Service d'Incendie et d'Aide Médicale Urgente
de la Région de Bruxelles-Capitale

Concerne : Demande mixte de permis mixte d'urbanisme et d'environnement – Construction de deux immeubles de bureaux et commerces (bâtiments élevés) sur socle commun et transformation d'un immeuble de bureau existant (bâtiment moyen) – Modification de projet (intitulé projet alternatif).

Concerne : Etude de plans modifiés à votre demande – modification des plans suite à l'étude d'incidence dans le cadre de la construction de deux immeubles de bureaux et commerces (bâtiments élevés) sur socle commun et transformation d'un immeuble de bureau existant (bâtiment moyen) – Modification du projet alternatif.

Les modifications par rapport à ce projet alternatif, « version amendée », sont :

REA_AR_PU_GRA_ARC_PLG_N02
PLAN 2EME ETAGE CC / 3EME & 4EME ETAGES TOUR A: DEMANDE DE PERMIS AMENDE DE JUIN 2020

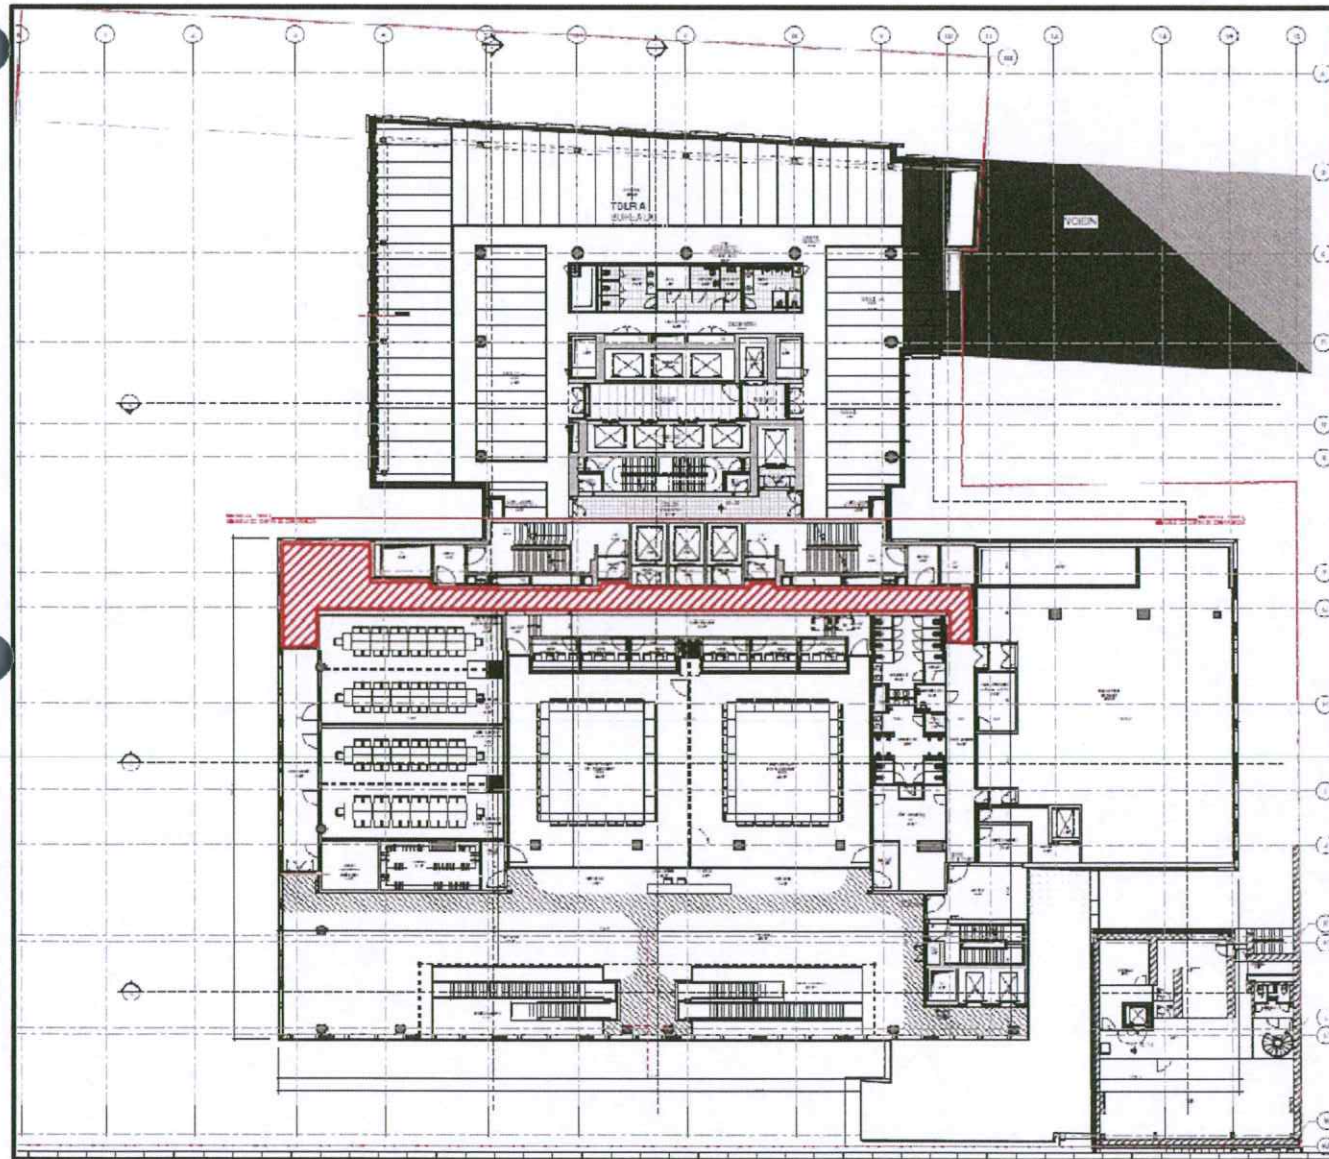
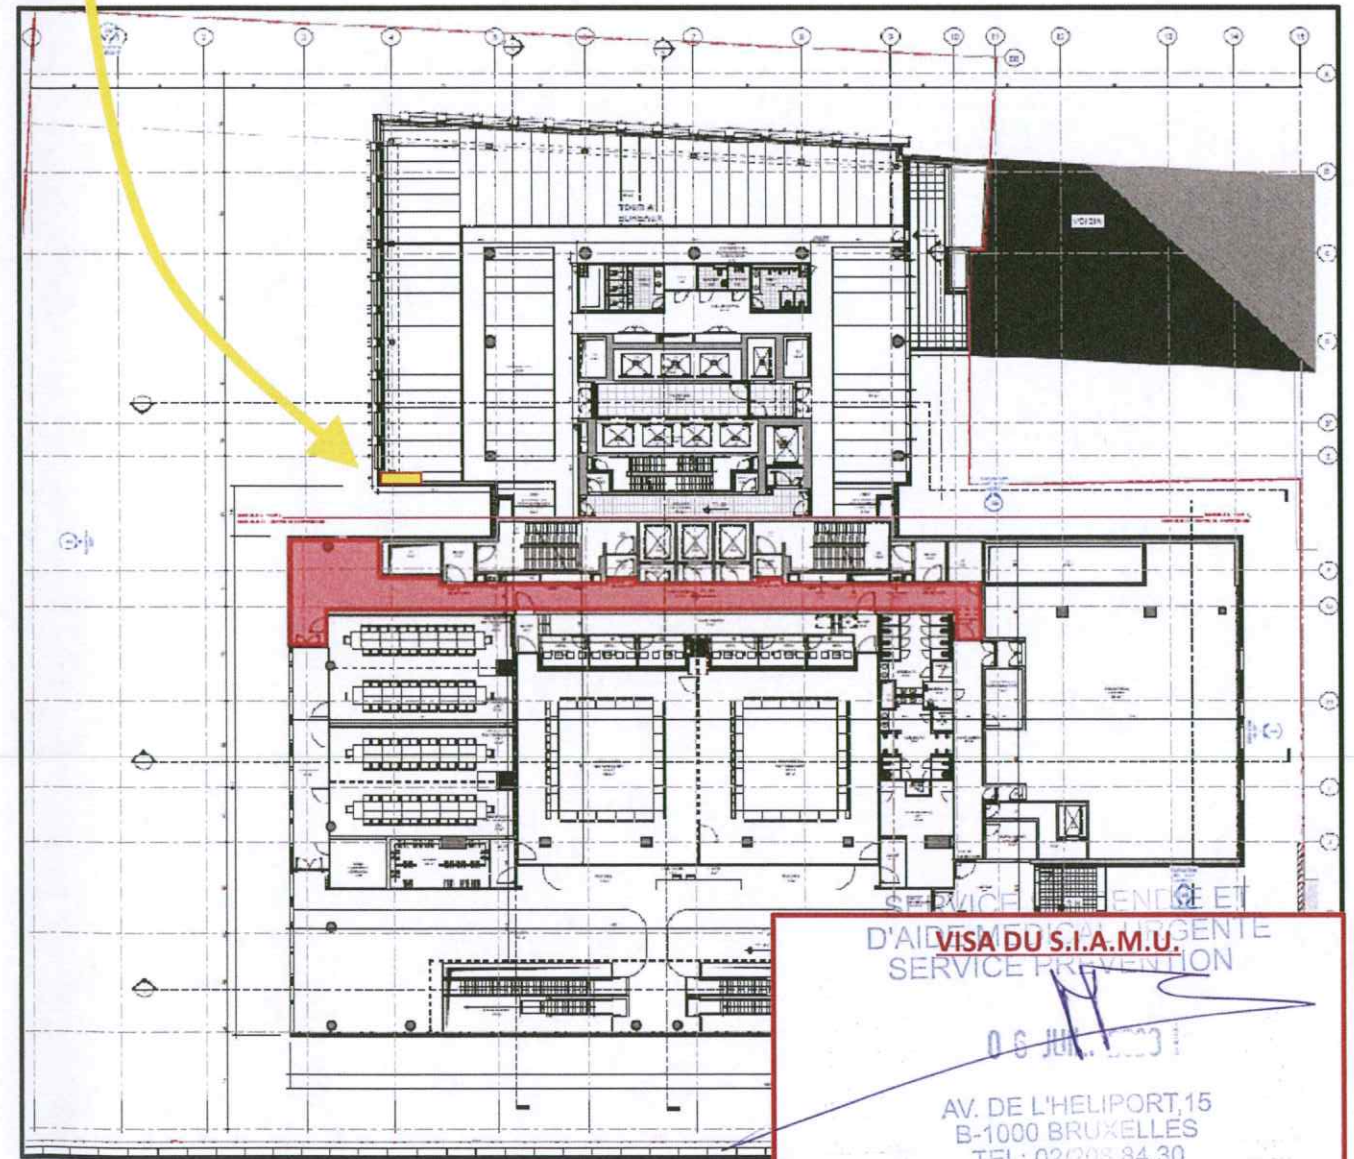
CHEMIN D'EVACUATION EI0 / NON VENTILE/ NON DESENFUME

Pour l'immeuble CC, la demande du SIAMU (points H2 et H15 de l'Avis) est prise en compte. Le chemin d'évacuation à l'arrière de l'immeuble, donnant accès à 4 des 5 cages d'escaliers est pourvu de parois EI30 et est ventilé par pulsion d'air frais et extraction des fumées. Cette modification s'applique aux niveaux mezzanine à +7 de l'immeuble CC.

CHEMIN D'EVACUATION RENDU EI30 / VENTILE/ DESENFUME

REA_AR_PU_GRA_ARC_PLG_N03
PLAN 3EME ETAGE CC / 5EME ETAGE TOUR A: DEMANDE DE PERMIS AMENDE DE JUIN 2020

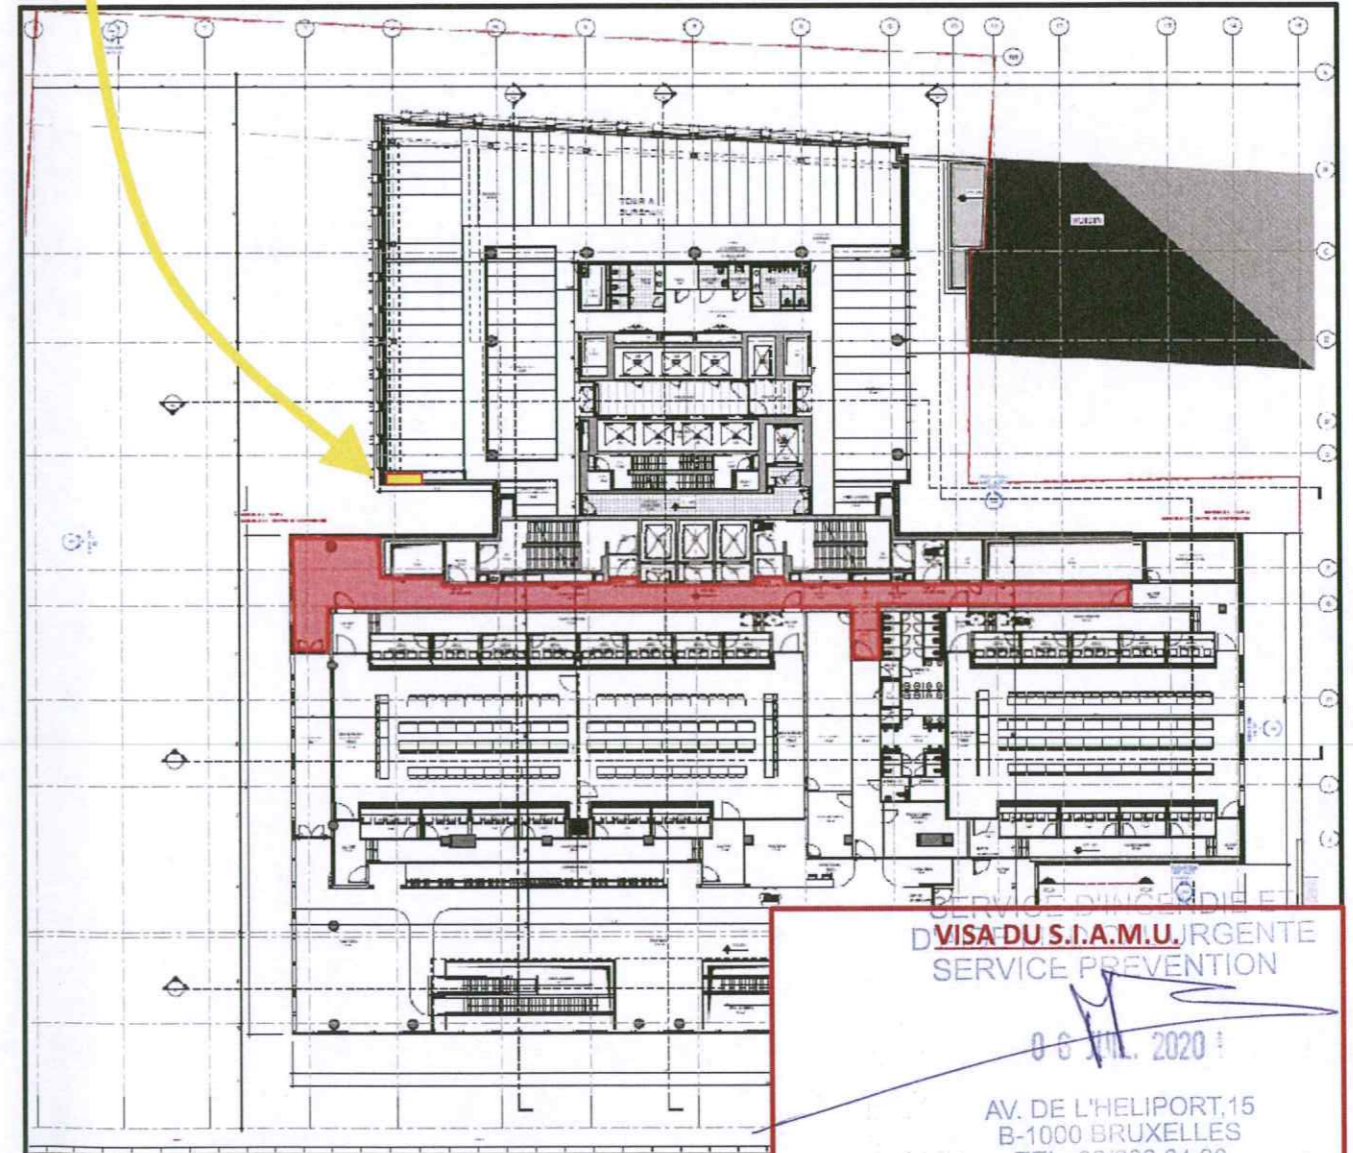
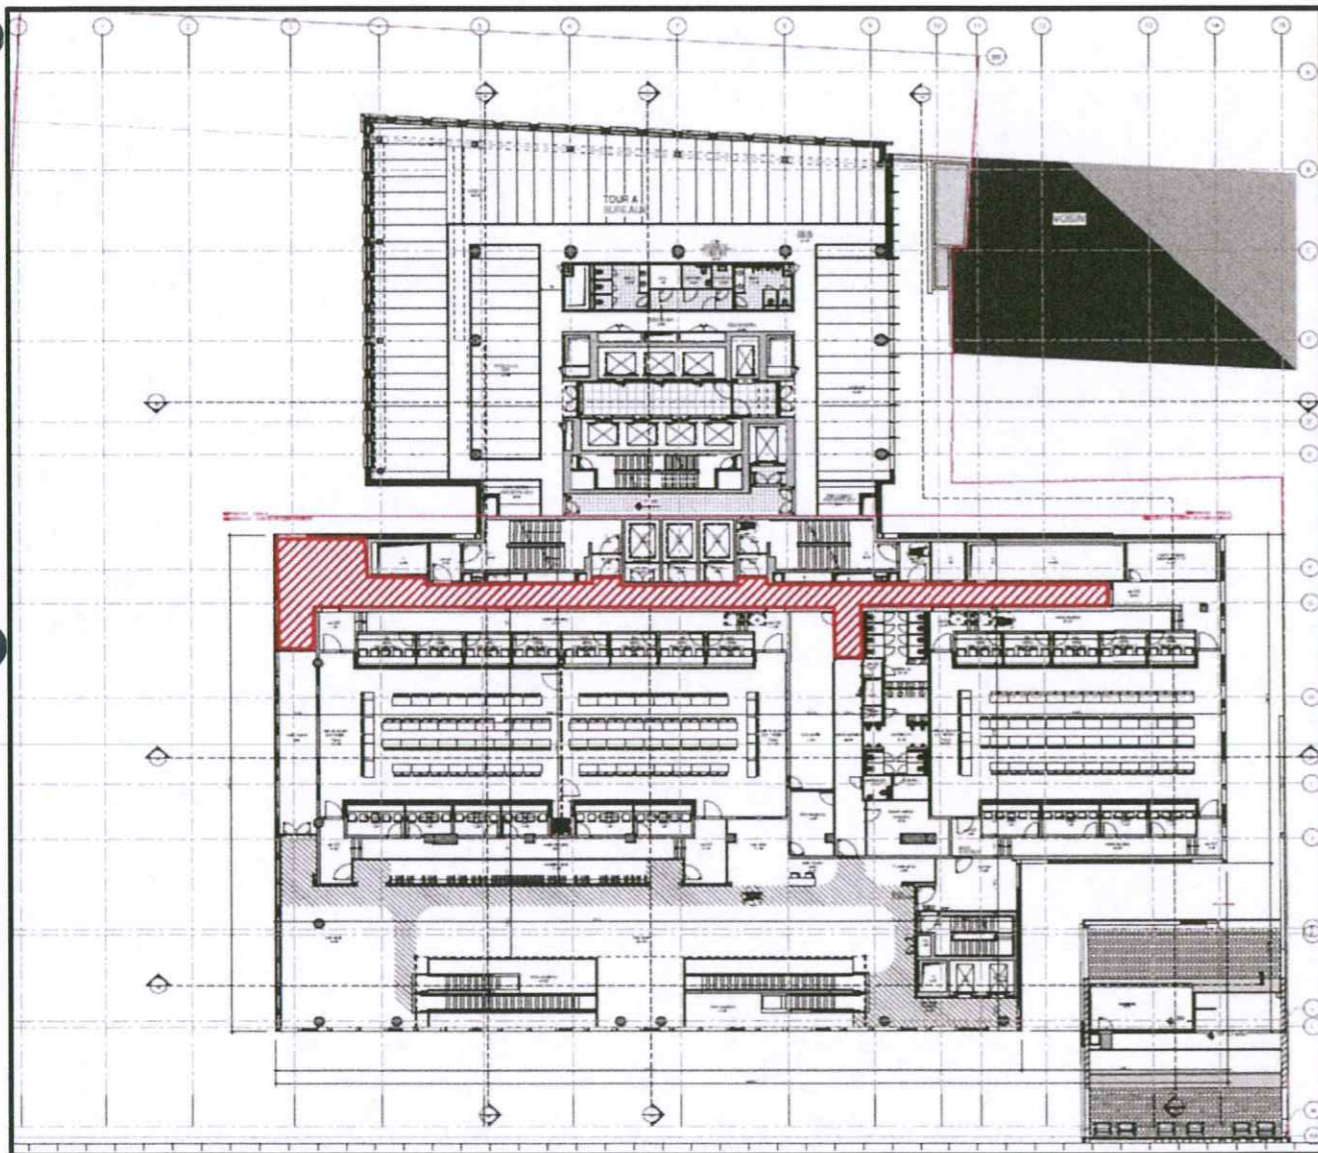
Pour l'immeuble CC, la demande du SIAMU (points H2 et H15 de l'Avis) est prise en compte. Le chemin d'évacuation à l'arrière de l'immeuble, donnant accès à 4 des 5 cages d'escaliers est pourvu de parois EI30 et est ventilé par pulsion d'air frais et extraction des fumées. Cette modification s'applique aux niveaux mezzanine à +7 de l'immeuble CC.

CHEMIN D'EVACUATION EI0 / NON VENTILE/ NON DESENFUME

CHEMIN D'EVACUATION RENDU EI30 / VENTILE/ DESENFUME

REA_AR_PU_GRA_ARC_PLG_N04
 PLAN 4EME ETAGE CC / 6EME ETAGE TOUR A: DEMANDE DE PERMIS AMENDE DE JUIN 2020

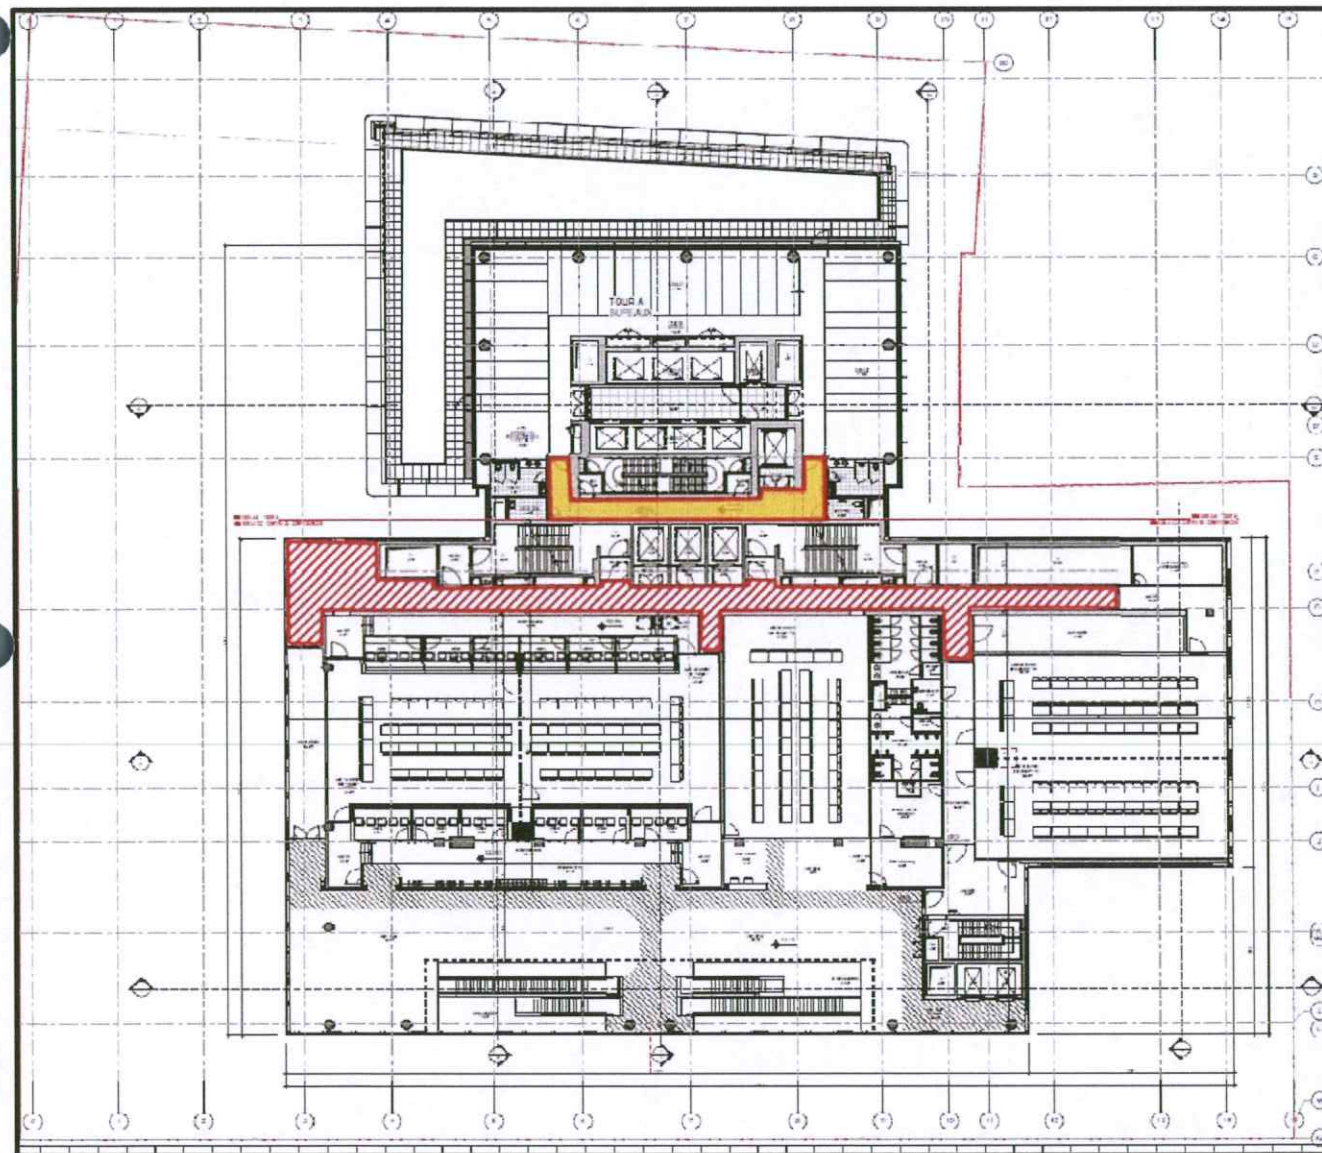
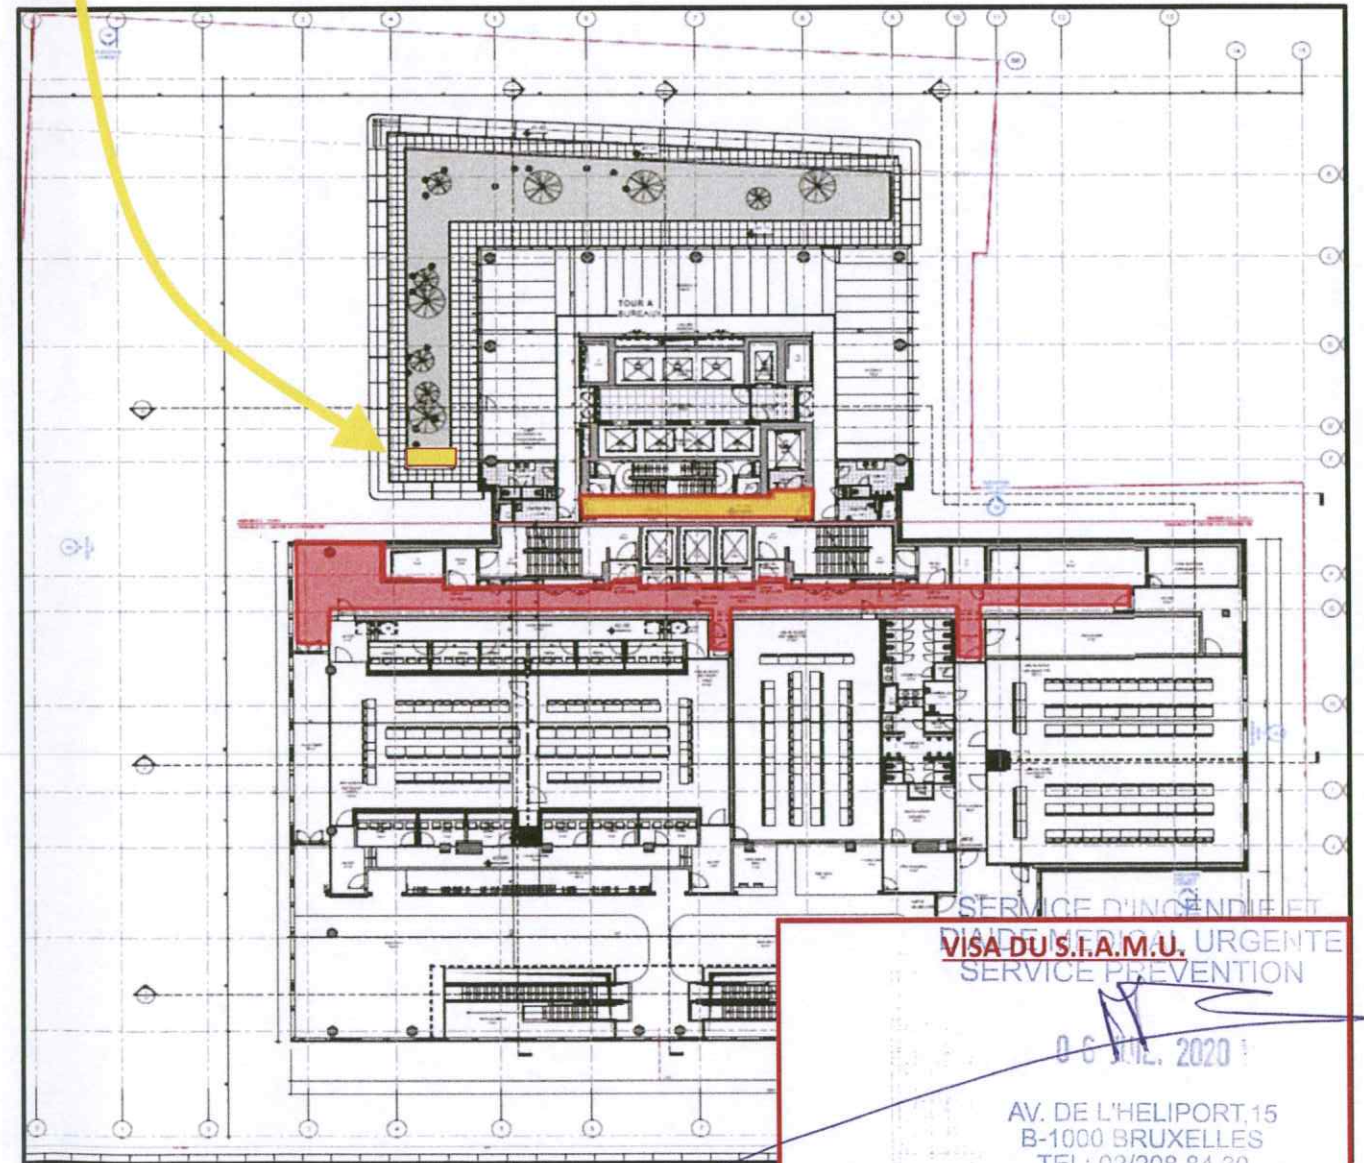
-  CHEMIN D'EVACUATION EI0 / NON VENTILE/ NON DESENFUME
-  CHEMIN D'EVACUATION DE LA TOUR EI30 / VENTILE/ DESENFUME

- Idem REA_AR_PU_GRA_ARC_PLG_MEZ
- Du côté de la tour, la toiture du niveau +6 accueille la sortie de la trémie ajoutée pour une éventuelle évacuation de hotte en provenance des commerces (voir aussi plan du -2 ci-avant)
- Dans la tour de bureaux, la position des portes EI30 donnant accès au chemin d'évacuation reliant les cages d'escaliers est légèrement modifiée. La ventilation de ce chemin par pulsion d'air frais et extraction des fumées reste inchangée. Cette modification de la position des portes est valable pour les

-  CHEMIN D'EVACUATION DU CC RENDU EI30 / VENTILE/ DESENFUME
-  CHEMIN D'EVACUATION DE LA TOUR EI30 / VENTILE/ DESENFUME
-  TREMIE EI120 EN PREVISION D'UNE EVENTUELLE EVACUATION DE HOTTE A INSTALLER DANS LES COMMERCES. CETTE TREMIE COUVERTE PAR UNE PAROI EI120.
